Valutazione Ambientale Strategica

**Comune di
BRESSANA BOTTARONE**

Dichiarazione di Sintesi Finale con adeguamento

aprile 2012

ATC2 modificata

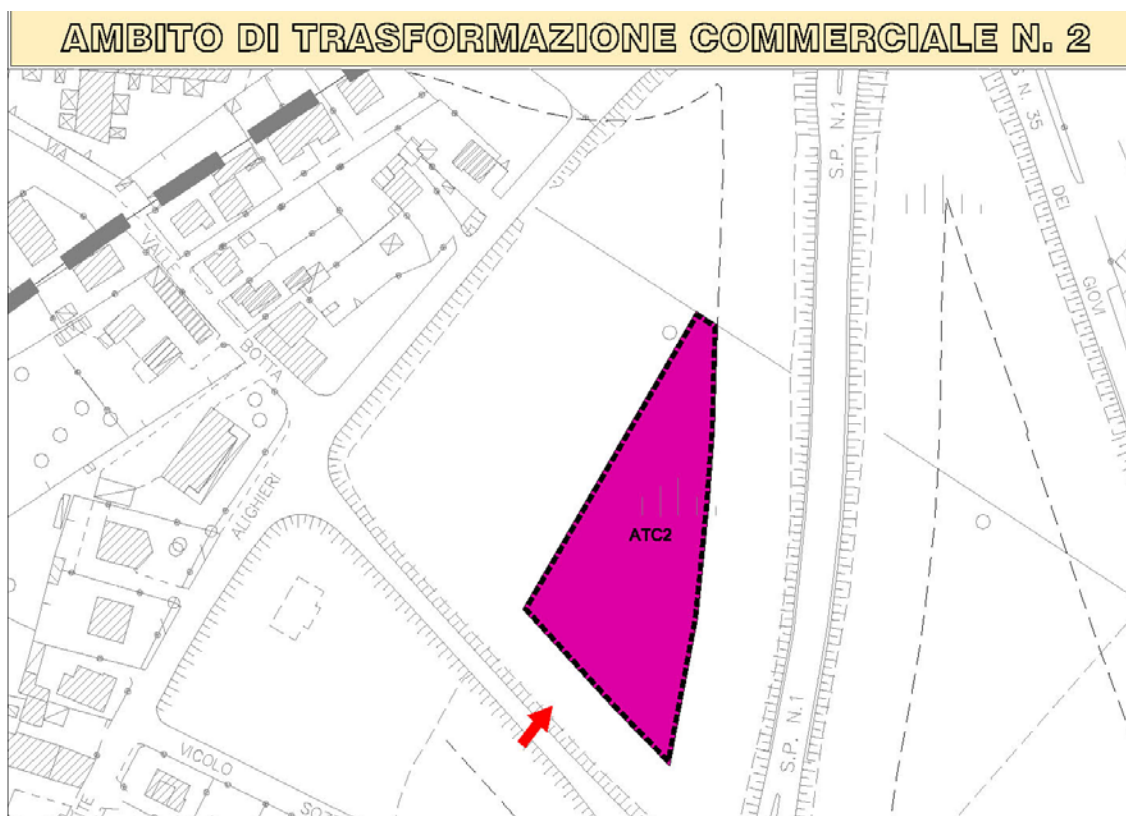
Le modifiche apportate al Documento di Piano sono relative agli Ambiti di trasformazione ATR5, ATR8 e ATC2.

Per gli ambiti residenziali ATR5 e ATR8 le modifiche al perimetro delle aree si configurano come ridimensionamento del consumo di suolo (stralcio di piccole e medie porzioni di suolo), dovuta ad errori materiali relativi allo stato di fatto e di diritto delle aree in oggetto. Per quanto riguarda la valutazione ambientale, nulla cambia in merito a quanto già evidenziato nel Rapporto Ambientale depositato.

La modifica prevede un incremento di consumo di suolo da 3.138 m² a 4.420 m². L'area si trova in adiacenza ad un'area a destinazione residenziale.

Oltre alle considerazioni generali e specifiche effettuate precedentemente ai capitoli 9 e 10 del rapporto ambientale, e proprio in merito all'incremento di consumo di suolo conseguente alla modifica del perimetro d'ambito ATC2, si rende necessario intervenire con opere di rinaturalizzazione quali compensazione al consumo di suolo. Gli interventi saranno da effettuarsi all'interno della REC, o in ambiti individuati dall'Amministrazione comunale per una superficie pari all'incremento operato nell'ATC2.
